Deel <b>P400</b>	Groep <b>43</b>
Betreft <b>overshoot automatische transmissie</b>	NO. <b>NL424</b>
	Datum <b>921230</b>

## Service Bulletin

Dit bulletin vervangt bulletin 4-43-424 d.d. 920572

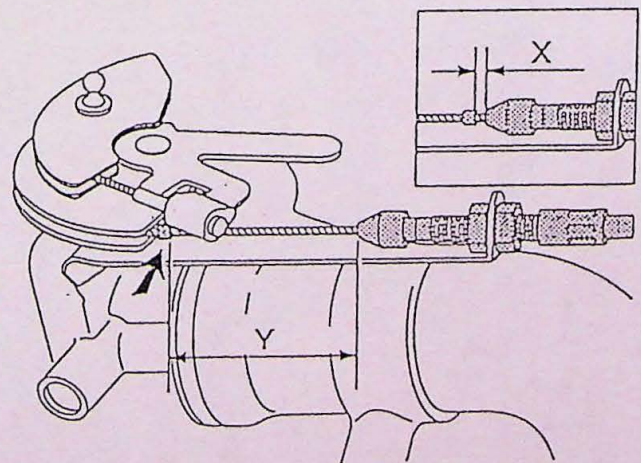
Om de klacht "overshoot" 3-4e versnelling van de automatische versnellingsbak in combinatie met B18FP motor te verhelpen is een gemodificeerde versnellingsbak geïntroduceerd vanaf de volgende chassisnummers:

Deze versnellingsbakken zijn herkenbaar aan het nr. op het identificatieplaatje.

1036000 183 : B18FP elektronische snelheidsmeter (serienr. 315238)

1036000 184 : B18FP mechanische snelheidsmeter (serienr. 315458)

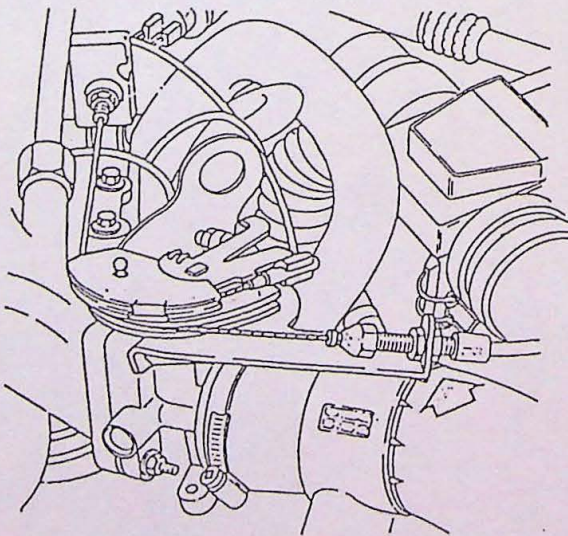
In geval dat nog overshoot voorkomt controleer dan de afstelling van de kick down-kabel.

Een foutieve afstelling van de kick down-kabel kan overshoot tot gevolg hebben.

X: stationaire positie ( $X > 0.1$  mm.)  
Y: volgas positie (zonder kickdown)  
afstelling:  $Y - X = 39 \pm 1$  mm.
